Vorlage**Nr.:****VO/2016/1675**

Bauleitplanung der Hansestadt Wismar,**2. Änderung des Bebauungsplanes Nr. 06/90 "Gewerbegebiet Dammhusen",****Abwägung und Satzungsbeschluss gemäß § 10 BauGB****Beratungsfolge:**

Satzung über die 2. Änderung des Bebauungsplanes Nr. 06/90
„Gewerbegebiet Dammhusen“

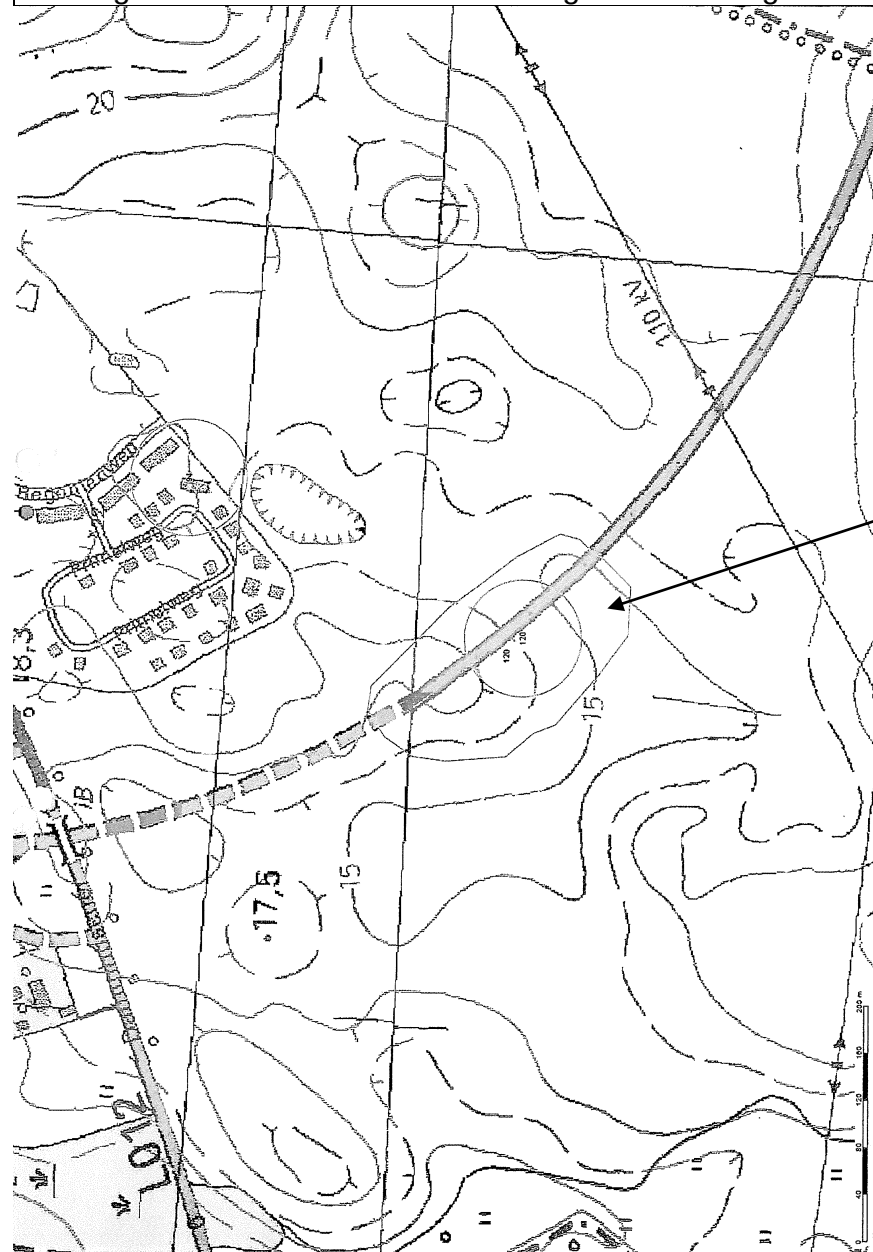
*Im Gebiet des o. g. Vorhabens sind Bodendenkmale bekannt (vgl. beiliegende Karte). Die Genehmigung ist an die Einhaltung folgender **Bedingungen** gebunden:*

*Vor Beginn jeglicher Erdarbeiten muss die fachgerechte Bergung und Dokumentation der mit der Farbe **Blau** gekennzeichneten Bodendenkmale sichergestellt werden. Die Kosten für diese Maßnahmen trägt der Verursacher des Eingriffs [§ 6 (5) DSchG M-V]. Über die in Aussicht genommenen Maßnahmen zur Bergung und Dokumentation des Bodendenkmals ist das Landesamt für Kultur und Denkmalpflege rechtzeitig vor Beginn der Erdarbeiten zu unterrichten.*

Die Stadt nimmt zur Kenntnis und berücksichtigt die Hinweise, dass durch die Planung Bodendenkmale berührt werden und daher eine Genehmigung nach § 7 DSchG M-V erforderlich ist.

Die Anregungen werden seitens der Stadt im Rahmen der Bauleitplanung sowie bei weiterführenden Planungen berücksichtigt. Die flächige Ausdehnung des Bodendenkmals wird in der Planzeichnung dargestellt. Die zu beachtenden Bedingungen werden in die „Hinweise“ auf der Planzeichnung aufgenommen und sind im Rahmen der Erschließungsplanung zu berücksichtigen.

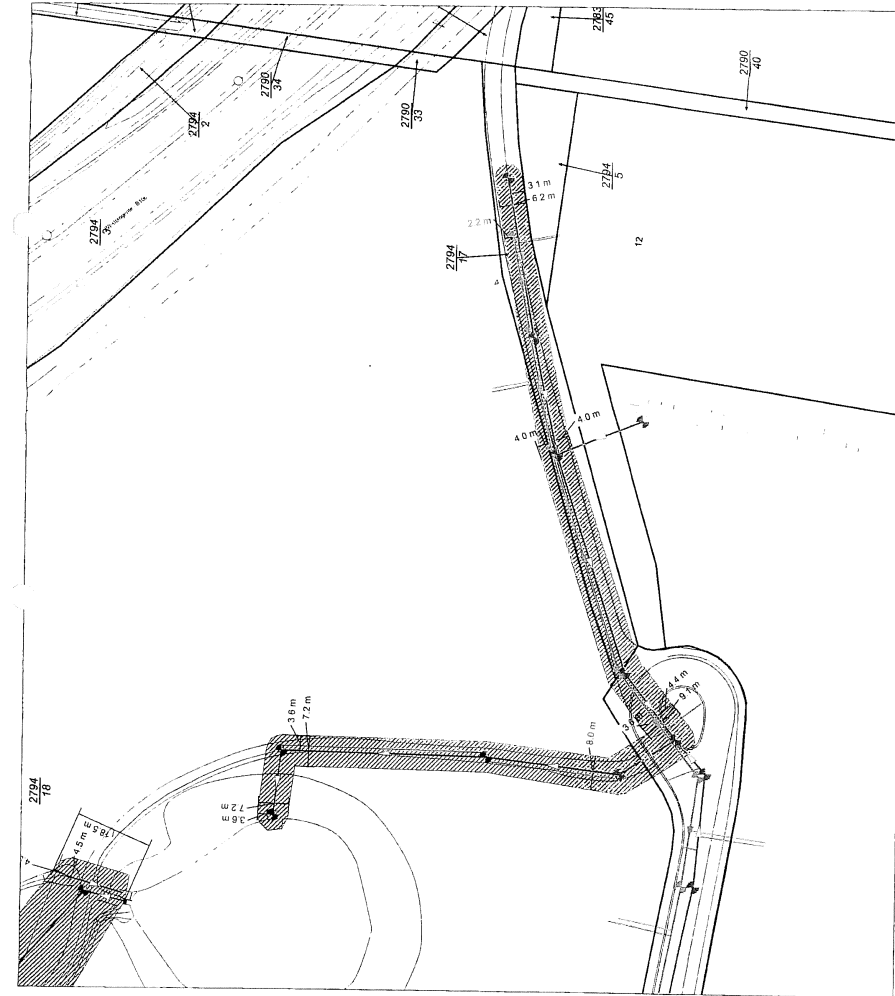
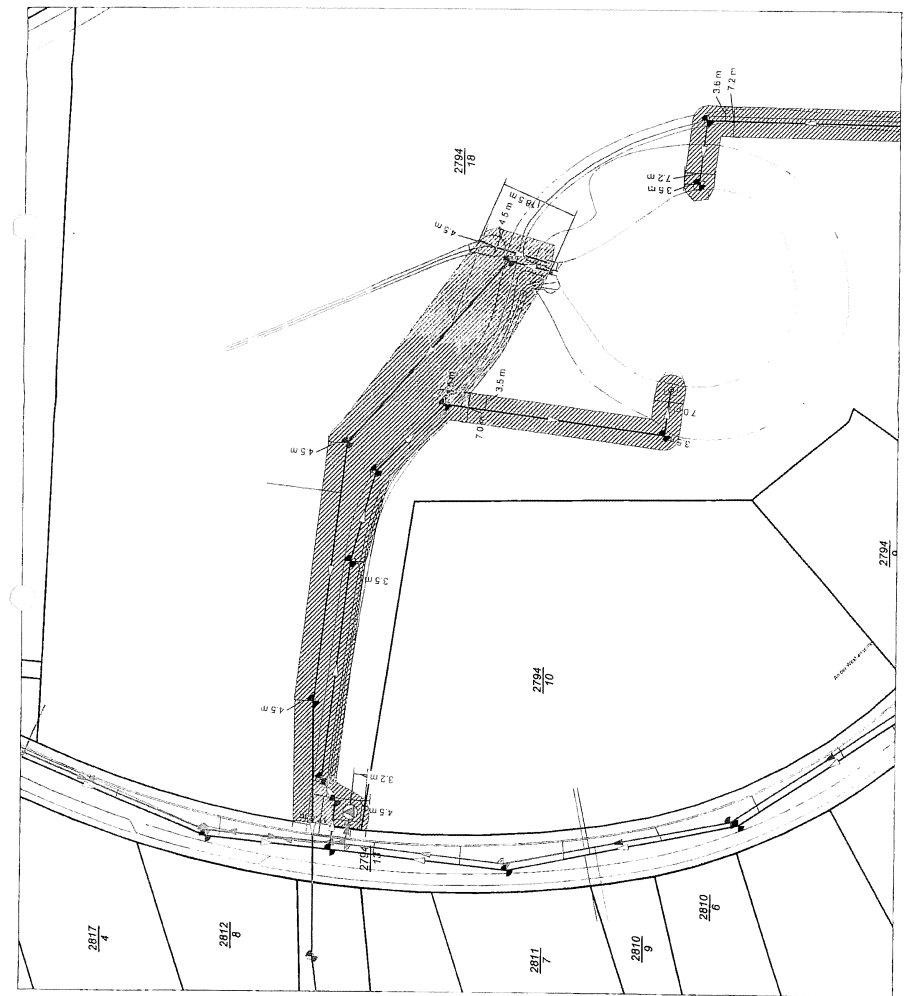
Aus Sicht der Stadtwerke Wismar GmbH sind zum Bebauungsplan Nr. 6/90 folgende Einwände vorzubringen:

- Am westlichen Ende des Teilgeltungsbereiches 1 des Bebauungsplanes muss die ausgewiesene Fläche für Geh-, Fahr-, und Leitungsrechte zugunsten der Ver- und Entsorgungsträger von zwei Meter auf drei Meter ausgeweitet werden, da die vorhandene Wasserversorgungsleitung sonst im Bereich der Bepflanzungsfläche liegt.

Aus unseren Bestandszeichnungen sind die Verläufe der Versorgungsleitungen für Strom, Erdgas und Wasser zu ersehen. Die Mindestabstände zu zukünftigen gewerblichen Bebauungen sind zu berücksichtigen sowie einzuhalten.

Die Hinweise werden zur Kenntnis genommen. Die Stadt hat die beigefügten Bestandsunterlagen geprüft. Der dort dargestellte Anlagenbestand liegt außerhalb der Teilgeltungsbereiche der vorliegenden 2. Änderung. Die vorhandenen Anlagen sind seitens der Stadt, jedoch außerhalb dieses Bauleitplanverfahrens, zu berücksichtigen.

Die Stadt hat die übermittelten Bestandsunterlagen geprüft. Die Leitungen liegen innerhalb der aktuell mit Geh-, Fahr- und Leitungsrechten zu belastenden, öffentlichen Straßenflächen. Die vorhandenen Anlagen befinden sich somit innerhalb des öffentlichen Straßenflurstücks, das aufgrund der Stellungnahme des SG Straßenverwaltung als Straßenverkehrsfläche festgesetzt wird. Die geplanten Anpflanzungen liegen außerhalb des öffentlichen Straßengrundstücks. Im Zuge der Ausführung der festgesetzten Bepflanzungen ist der angrenzende Leitungsbestand zu berücksichtigen. Hinweise zum vorhandenen Leitungsbestand werden in die Begründung aufgenommen.
